石連・石化の主張への反論

2021. 11. 15

供用適性評価規格委員会委員長 鴻巣真二

図 H. 1. 1

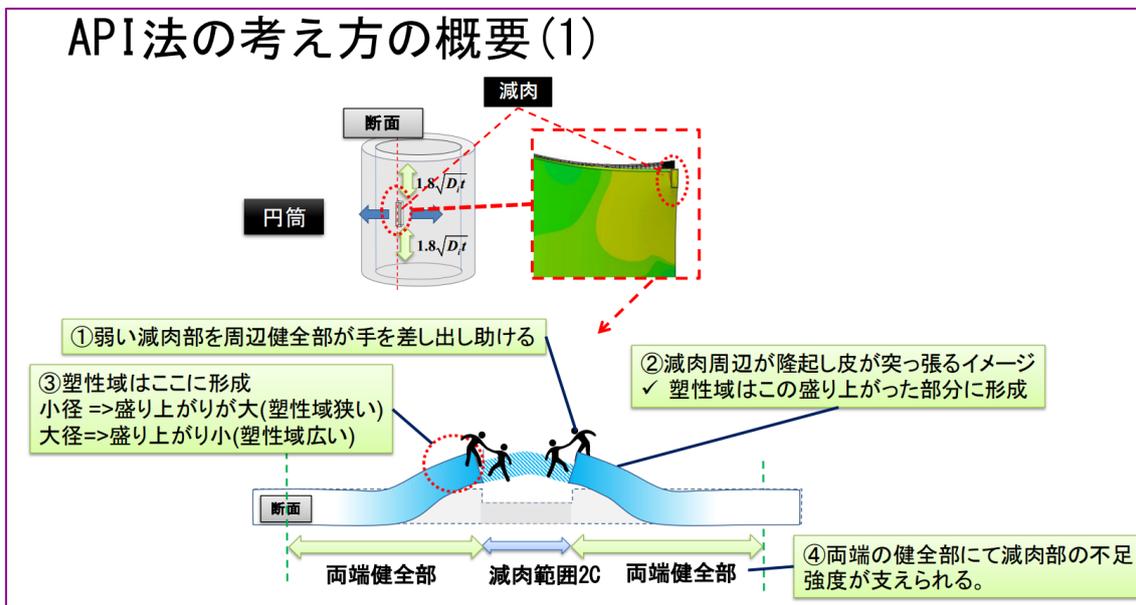
API 規格では、両側の健全部の範囲として図 H. 1. 1 で示すような $1.8\sqrt{Dit}$ といった値を使っておらず間違いである。平板に対する両側の健全部の範囲としては、API 規格 (D. 3. 4) では肉厚 t (欠陥の両側にそれぞれ t で全体で $2t$) を考えている。具体的に示すと以下である。

1989, pp. 390-409)。この考え方は p-M 法でも採用されているのと同じである。ただし、p-M 法では a/t が大きくなるに従い、補強する健全幅を狭く補正していることが大きな違いであり、その結果、原子力容器に対する減肉評価 (ASME Sec. XI Code Case N-597-2) と良い一致を見ている。結論的には、API 規格で使用する Maxey (Kiefner) の Ms が大径管で非安全側の評価を与えることを言い逃れるために欠陥を補強する健全幅として石連・石化協がき裂先端の降伏域長さ Ce や 応力集中の影響を受けない距離 Lmsd を持ち出したようなことを API 規格ではしていない。

欠陥周辺の補強する健全幅として、き裂先端の降伏域長さ Ce や 応力集中の影響を受けない距離 Lmsd を考えている FFS 規格は、世の中に存在しないし (API 規格、BS 規格、p-M 法など)、論理的におかしい。

図 H. 2. 1

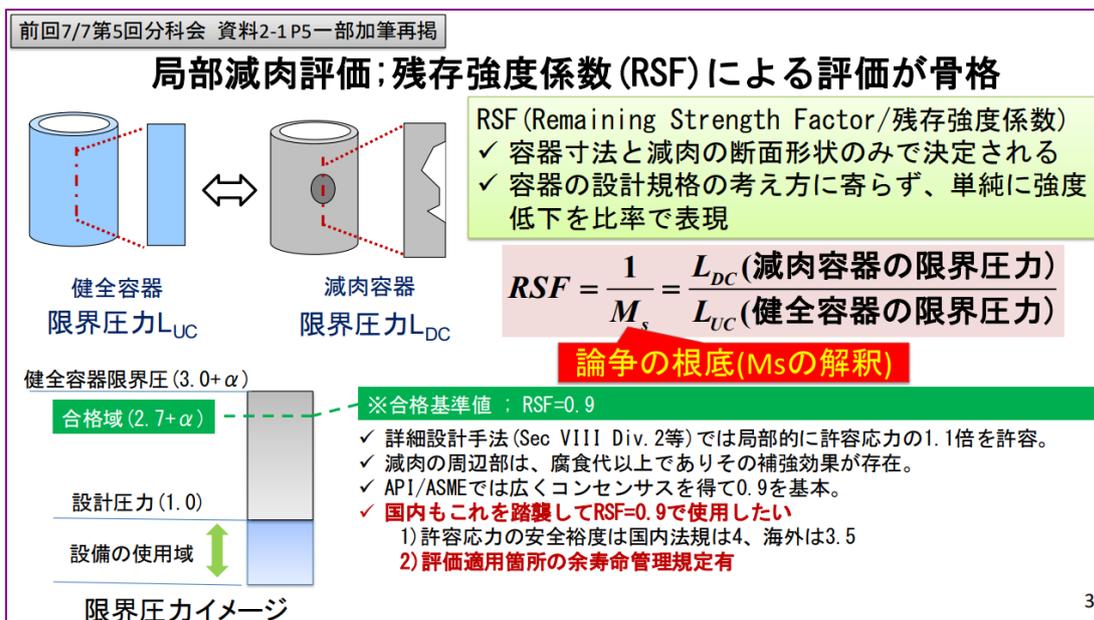
Ms の導出過程として Maxey (Kiefner) のモデルを示しているが、この導出過程からは欠陥の断面減少効果 (正確ではないが) を示している。更に図 H. 2. 1 の式 (あるいは下の図 H. 2. 2 の (4.6) 式) のように $M_s = L_{uc} / L_{dc}$ で定義すると、右辺の値は実験から求めることになり、欠陥による断面減少効果 + バルジング効果の双方が入ることになる。したがって、図 H. 2. 2 の (4.6) 式で定義された Maxey (Kiefner) の Ms が「バルジング効果」であるとする図 H. 2. 3 で示す API 579 規格の 9C. 1. 4 での定義と Maxey (Kiefner) の Ms の式との間に整合性がない。(Chell の Ms をこの定義に従い平板の参照応力 (Willoughby) に導入すれば p-M 法の式となる。→ 言ってみれば、API の 9C. 1. 4 と p-M 法は整合していると言える)

図 H. 2. 1 で「1) 許容応力の安全裕度は、国内表記は 4、海外は 3.5」と書いているが、許容応力を決める際の引張応力に対する安全裕度 SF_1 が異なれば、肉厚は当然異なるが、許容される減肉欠陥寸法の肉厚比も違うはずである。同じことを API 規格の減肉欠陥評価を作成した Osage も 8. で記しているように安全裕度 SF_1 が異なることにより RSFa は変わるべきと述べている。

図 H. 2. 4

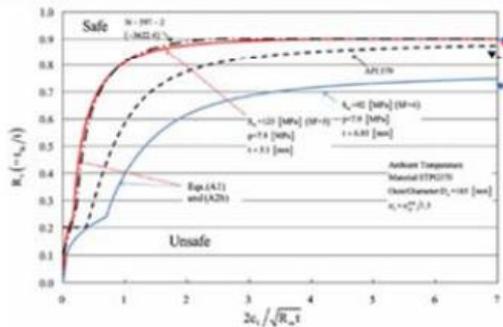
すなわち、引張応力に対する安全裕度 SF_1 が異なれば、それに応じて図 H. 2. 4 のように許容される減肉欠陥寸法の肉厚比は変わるべきである。

1. p-M法 (HPIS Z101-2)では、基幹とする参照応力解の導出およびクライテリオンが明確である
 2. 圧力容器の設計には、規格によって許容応力 S_m を決める設計係数 SF_1 が異なるが、その設計係数 SF_1 によって欠陥の許容限界は当然異なるはずであるが、その違いをp-M法 (HPIS Z101-2)では示すことが出来る
- 現状の日本の設計では $SF_1=4.0$ が使われているが、今後 SF_1 が4.0以下 (例えば3.0や3.5など) で製作された圧力容器が使われてきた場合にも対応できる

図 H. 2. 5

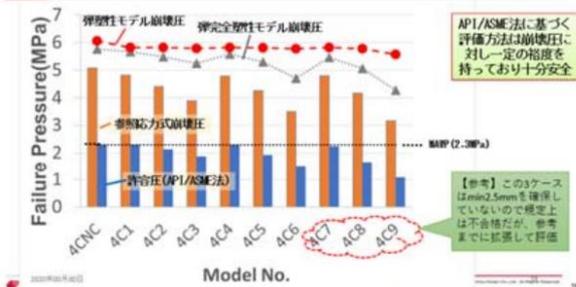
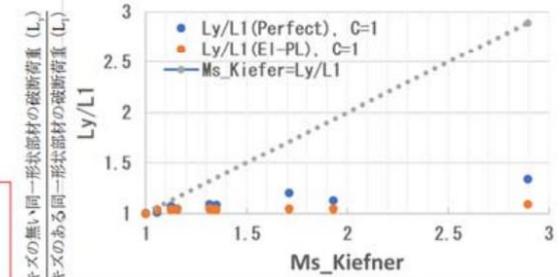
API 規格の図 H. 2. 2 の Maxey (Kiefner) の M_s (4. 6) 式がどのような場合でも成立つと考えることは間違っている。例えば、図 H. 2. 2 の (4. 6) 式で、左辺と右辺が一致すると定義しておきながら、鋼によっては、図 H. 2. 5 の右下の図で示されるように左辺と右辺が全く一致しないことから明らかである。

減肉欠陥評価に使用する Maxey (Kiefner) の M_s ($M_s^{Kiefner}$) の定義は、幾何学形状と破壊特性比との関係を示しており、限定された材料と条件で合うだけで、多様な条件下 (材質、温度、管径、欠陥形状など) において普遍的に成立する関係ではない。

APIによる $M_s^{Kiefner}$ の定義は左式としているが、FEM結果からは右図のように全く成り立たない

図 H. 5. 1

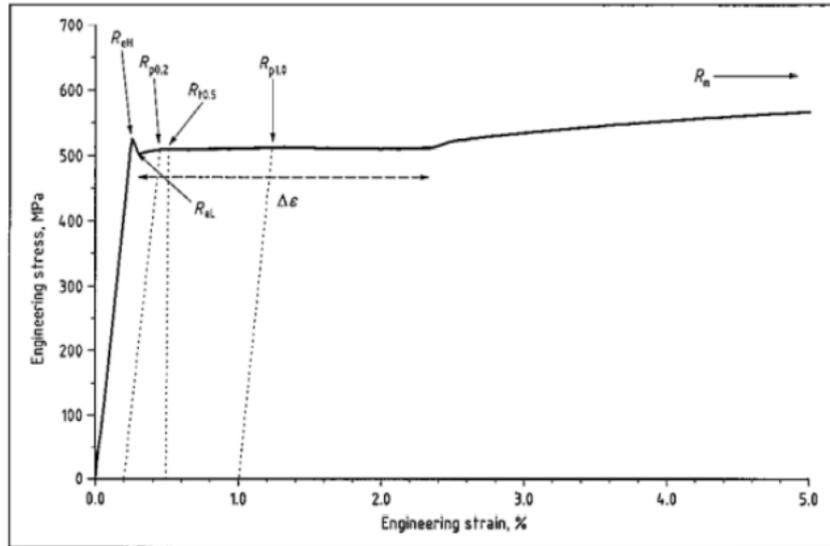
5. FAD 線図の横軸の議論—欠陥前方の残余領域にかなりの塑性域を許容できるのか $Lr (= \sigma_{ref}/\sigma_y)$ がその材料のある特性値に到達したら塑性崩壊すると述べたが、図 H. 5. 1 のような yield plateau（下降伏状態がダラダラと続く）挙動を示す材料があることを、広範囲な材料を対象とする規格としては当然考慮する必要がある。このために BS 7910:2019 や API 規格では $\sigma_{flow}=\sigma_y$ （すなわち、 $Lr=1$ ）でカットオフをしている。なお、 $Lr>1$ とすることは、構造設計規格がリミットロードアナリシスを行い、クライテリオンとして σ_y をベースで決めているので、FFS 規格といえども構造設計規格での降伏応力に対する安全裕度を割ることは許されないと考える。欠陥がないときの安全裕度に比べて欠陥が入ったときに安全裕度を大きくするのであれば理解できるが、欠陥が入った途端に切り下げることは常識的にはあり得ない考え方である。さらに、 $Lr>1$ の値を採用すると、欠陥の前方に塑性変形を許容することになり、FFS 規格として安全上認めるべきではない。

図 H. 5. 2

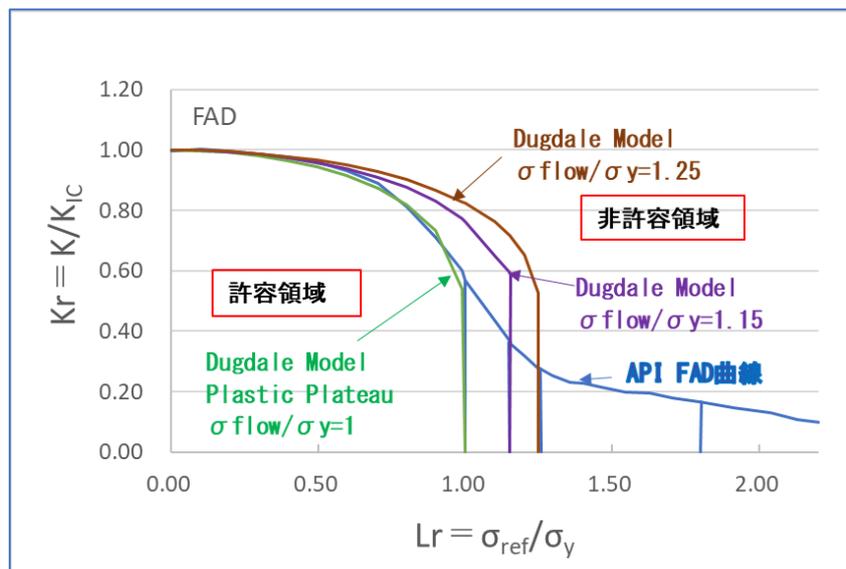
なお、仮に、ダグデールモデルで、 $\sigma_{flow} = (\sigma_{ult} + \sigma_y) / 2$ として、図 H. 5. 3 で OFC の弾完全塑性体で考えて、 $Lr_{out\ off} = \sigma_{flow} / \sigma_y > 1$ とすると、図 H. 5. 2 から明らかなように「許容される領域」が「非許容される領域」のかなり領域まで広がることになり、危険側評価となる。このことから、FAD 曲線に $Lr_{out\ off} = \sigma_{flow} / \sigma_y > 1$ の場合としてダグデールモデルを持ち出すのは間違っている。

図 H. 5. 3

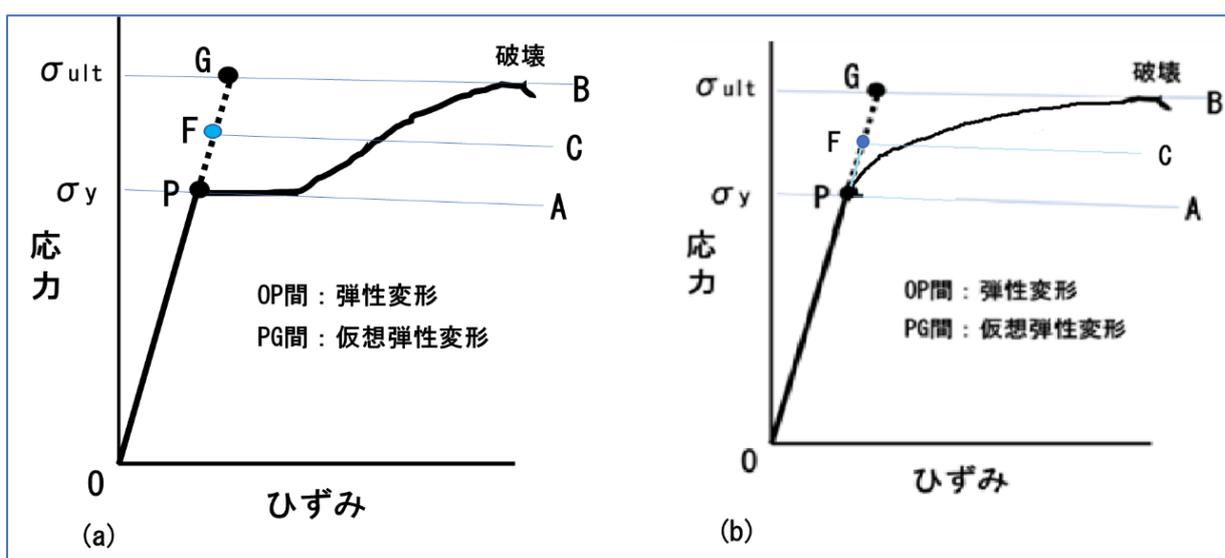
図 H. 5. 1 のように図 H. 5. 3 (a) の yield plateau（降伏応力がダラダラと続く）材料に対して、本来 OPB 曲線で考えるべきところを $\sigma_{flow}=(\sigma_{ult}+\sigma_y)/2$ の弾完全塑性体と考えて、OFC のように考えて良いと考える人はいないと思われる。あるいは、極端に考えて、 $\sigma_{flow}=(\sigma_{ult})$ の弾完全塑性体と考えて、OGB のように考えて良いと考える人はいないと思われる。

仮に yield plateau を示さない材料であっても、図 H. 5. 3 (b) で OFC の弾完全塑性体で考えることから PF 間で塑性変形を認めることになるために前述のように欠陥前方にかなりの塑性変形を生じることになる。このことは、前述のように構造設計規格の塑性崩壊限界を与える降伏応力 σ_y の安全裕度 $SF_2=1.5$ を切り下げることの意味しており受け入れ難い。さらに、以下に述べるような問題が生じると考えられる。

図 H. 5. 4

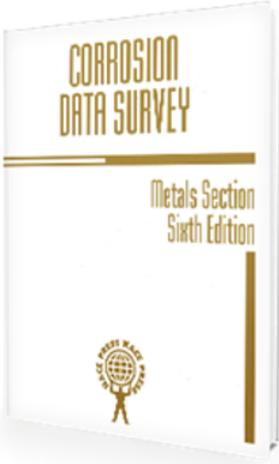
FFS 規格が対象とする機器は、多種多様な環境で使われているために、その材料選定が極めて重要である。そこで材料選定がどのように行われているかという、一例ではあるが、図 H. 5. 4 のように NACE の ” Corrosion Data Survey ” が利用されている。この選定で用いられる材料は、全て塑性変形を受けていない材料が対象であって、塑性変形を受けた場合には腐食速度や割れ発生、ピitting発生特性などが NACE 表で示される特性とは異なると考えられるので、欠陥先端の残余領域にかなりの塑性変形を有したまま継続使用することは認め難い（例えば、アミン環境での炭素鋼の応力腐食割れ (SCC) 防止としては、溶接によって塑性変形を受けた場合には PWHT (Post Weld Heat Treatment) を行って、残留応力軽減を図ることが要求されるなど、塑性変形については細心の注意を図らなければならないのが実情である)。

図 H. 6. 1

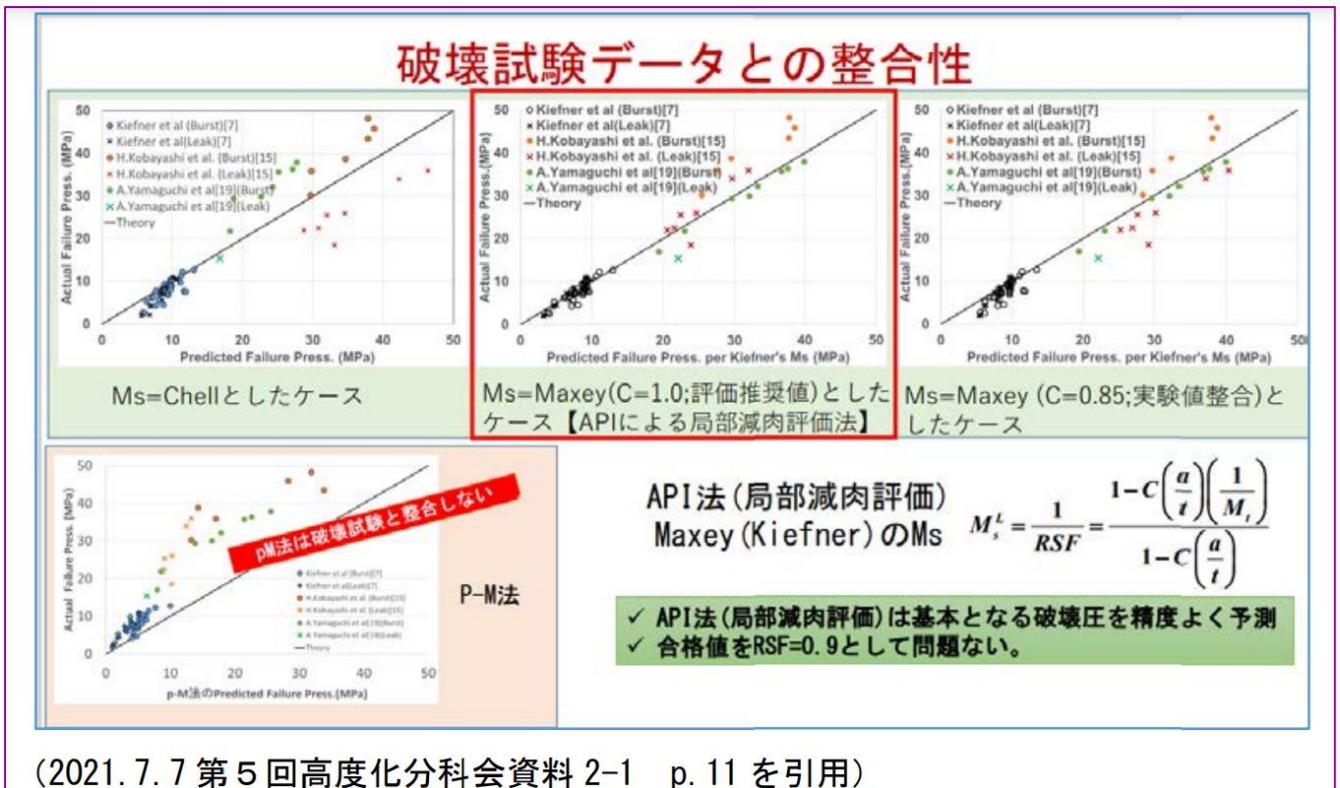
図 H. 6. 1 に示すように、Maxey (Kiefner) の M_s の妥当性を示すために、破壊（破裂）データと比較している。すなわち、このことから API 規格は、破壊（破裂）を基準にして考えていることを示している（図 H. 2. 1 で「API 法は破裂圧を基準として裕度を考える評価方法である」と明記している）。しかし、破壊（破裂）に至る前には、欠陥前方での残余領域で全断面降伏しているはずであり、5. で指摘しているように、非常に危険である。安全上、破壊を基準とするのではなく、破壊に至る前の残余領域での全断面降伏を基準とすべきである。

「API 法は破壊圧を精度よく予測できる」と記しているが、 $RSF (=1/M_s^{Kiefner})$ が多様な条件下で精度よく評価できないことと、材料特性の入っていない幾何学形状で決まる RSF だけで考えて $RSFa=0.9$ 以上を合格値としたとしても安全上の疑義が生じる。

図 H. 7. 1

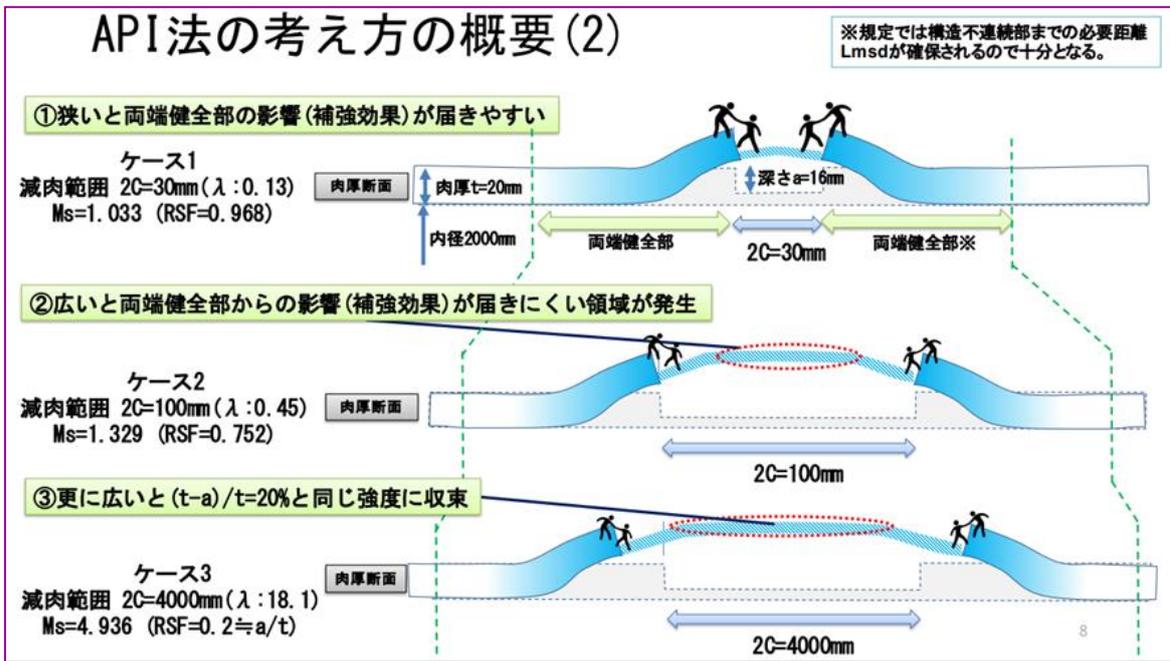
図 H. 7. 1 (ケース 1 : $\lambda=0.193$, $M_s=1.07$, $RSF=0.94$, ケース 2 : $\lambda=0.642$, $M_s=1.33$, $RSF=0.75$, ケース 3 : $\lambda=25.7$, $M_s=4.68$, $RSF=0.21$) からは、図 R. 4 で示されるような $Rt-\lambda$ 関係を説明していると考えられる。すなわち、欠陥長さ $2c$ が大きくなると λ

API 規格で使用している Maxey (Kiefner) の M_s を使用すると、図 H. 7. 1 の例示に従えば、 $R_i/t=50$ の場合には、 $2c=100\text{mm}$ のケース 2 では $RSF=0.75 < RSF_a (=0.9)$ でこの $a/t=0.8$ の深い欠陥は許容されないと判定されるが、仮に大径管で例えば $R_i/t=500$ 、 $2c=100\text{mm}$ のときには、 $RSF=0.93 > RSF_a (=0.9)$ となり、 $a/t=0.8$ の深い欠陥であっても許容されると判定されることになる。すなわち、Maxey (Kiefner) の M_s は、石連・石化が主張するような理論式ではなく (理論式であれば、大径の場合も正しく評価される)、小径管に対して経験的 (empirical) に導かれた式であり、その妥当性 (特に汎用性) に問題がある。

図 H. 7. 2

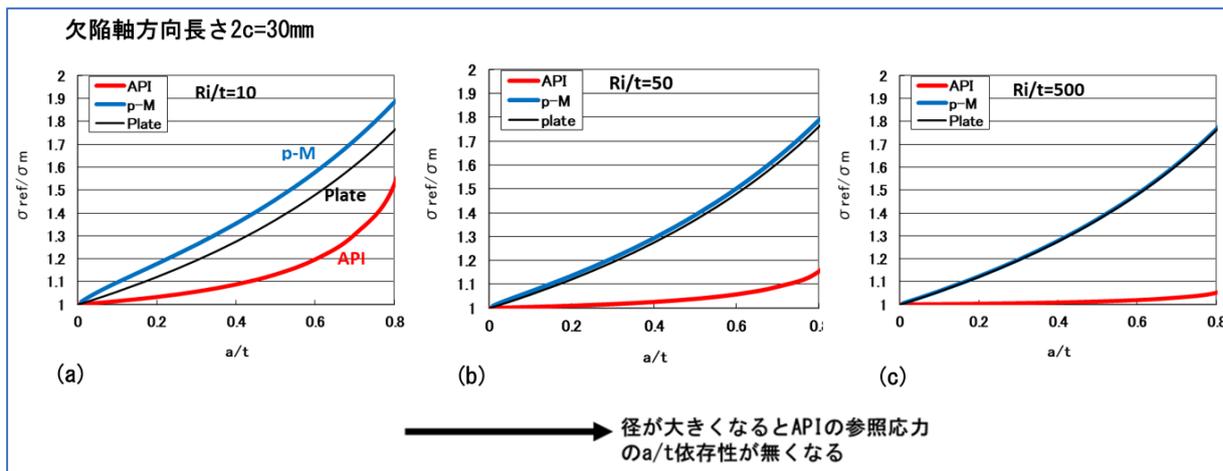
API 規格において用いられている、API 規格の Maxey (Kiefner) の M_s による大径管での不具合は、図 H. 7. 2 および図 H. 7. 3 で示される。その特性は欠陥長さに依存するが、例示として $2c=30\text{mm}$ の場合の参照応力 σ_{ref} の負荷応力 σ_m との比の a/t 依存性を示したのが、図 H. 7. 2 である。大径 (R_i/t 大) になると、API 規格の Maxey (Kiefner) の M_s を使用した参照応力 σ_{ref} には a/t 依存性が現れなくなり、本来 R_i/t が大きい場合は平板と見做せる場合に比べても参照応力 σ_{ref} が極めて小さく評価されて危険側の評価を与える。なお、図

H. 7. 2(a)のように径が大きいときには、バルジング効果によって平板の参照応力に比べて円筒の参照応力の方が僅かに増加する。しかし、 M_s は「応力の補正係数」であるので、その増加分は小さくなく、図 H. 7. 2(b), 図 H. 7. 2(c)と径が大きくなるに従い、その効果は見られなくなる。したがって、 M_s は、API 規格の図 H. 2. 2 の(4. 6)式のような安全限界をどこに設定するかといったクライテリオンのような役割はこの点からも全くない。

図 H. 7. 3

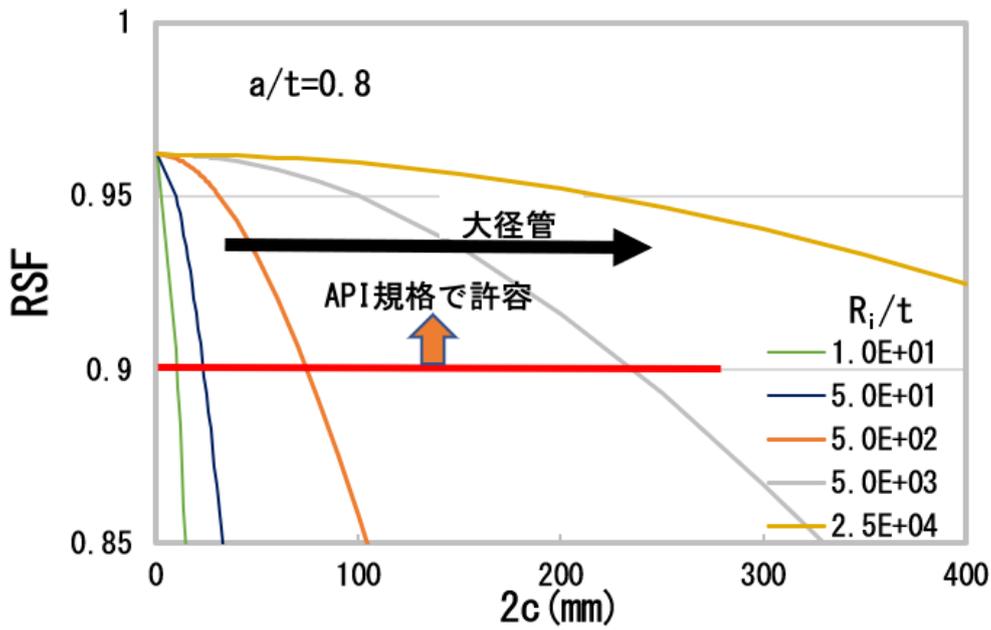
API 法における、減肉欠陥の許容基準は、 $RSF (1/M_s^{Kiefner}) / \geq RSFa (=0.9)$ のときに許容されると判定される (API 規格 2. 4. 2. 2 (2. 3) 式)。したがって、 $a/t=0.8$ での図 H. 7. 3 の例で示されるように、大径管になると $RSF (1/M_s^{Kiefner}) / \geq RSFa (=0.9)$ の条件を満たす減肉欠陥の長さは大きくなり、極めて危険側の判定を与える。同じく大径管 (D が大きい管) では、図 H. 7. 4 に示すように API 法は、欠陥があつて (噴破している欠陥であつて) も応力は欠陥がないときの値となり危険サイドの評価となることから、受け入れ難い。

API 法では、大径管で仮に板厚貫通して噴破しているような欠陥であっても、欠陥がないときの参照応力となり得る (安全であるとの判定となる) 場合があり、このような参照応力評価を欠陥評価の基礎式とする規格は到底受け入れ難い。

図 H. 8. 1

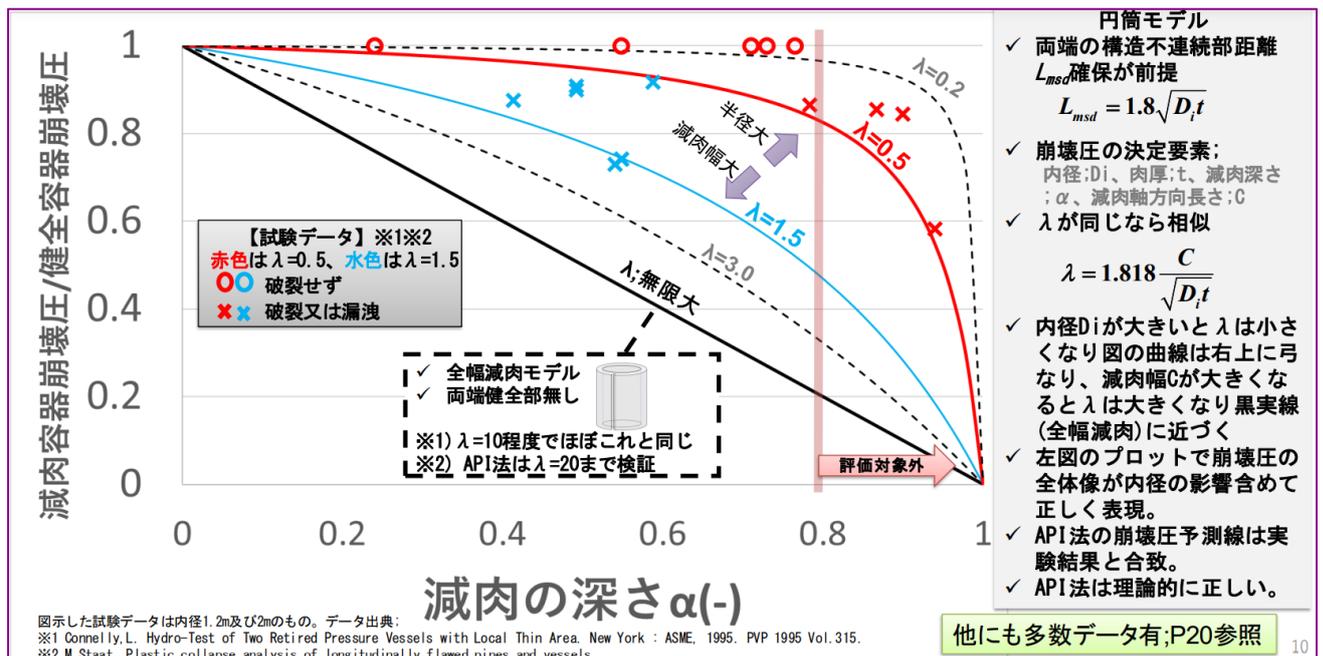
図 H. 8. 1 の結果は、崩壊（破裂）荷重による評価である。崩壊（破裂）荷重においては、欠陥周りのかなりの領域が塑性変形した後に生じる。この崩壊（破裂）荷重に至る前に、欠陥前方の残余領域は全断面降伏をしているので、FFS 規格としては全断面降伏条件を捉えて、全断面降伏を未然に防ぐべきである。FFS 規格として崩壊（破裂）荷重を捉える API 法のような規格を採用した場合、欠陥前方の残余領域が全断面降伏していても、そのままその欠陥は許容して継続使用してよいことになり、そのような規格は FFS 規格としては絶対に認められない。「5. FAD 線図の横軸の議論—欠陥前方の残余領域にかなりの塑性域を許容できるのか」で述べたように、そのような状態を許容して継続使用することは許されない。図 H. 8. 1 の結果は崩壊（破壊）荷重の評価であって、欠陥前方の残余領域が全断面降伏するかどうかの判定には使えない。欠陥前方の残余肉厚領域での塑性域を許容するかについての検討は力学的なつり合いに基づくリミットロードアナリシスによって行うべきである。構造設計規格（健全容器）では、リミットロードアナリシスにより、シェル部材が全断面降伏しないように設計している。弾性変形に留まる限りにおいては、安全性（装置が大きく変形することなく、適正な材料選定により使用環境からの影響を排除できる）は確保できるという思想である。これに対して、欠陥が入った途端に欠陥前方の残余肉厚領域で全断面降伏するかどうかの判定ができない API 法の式は極めて危険である。欠陥前方の残余肉厚領域のかなりの領域で塑性変形を許容することは受け入れ難い。使用中の外力（内圧）によって生じる塑性変形を欠陥前方の残余肉厚領域に許容することは、減肉欠陥によって装置に大きな変形が生じる危険性がある。そのうえ、装置を長期間使用したときに、外力（内圧）によって塑性変形を受けた状態の使用環境等からの新たな損傷

API 法は、破壊（破裂）条件を基準とし、そこに安全裕度（RSFa=0.9）を考えている。破裂条件も材質、管形状、欠陥形状、温度などに影響を考えると正しいとは限らない。また、破壊（破裂）条件に対して RSFa=0.9 の安全裕度を考えたとしても、欠陥前方の残余領域にかなりの塑性変形を生じることがあり、利用者はその事実を知ることなく、装置を使用続けることを許すことになり得るため極めて危険である。
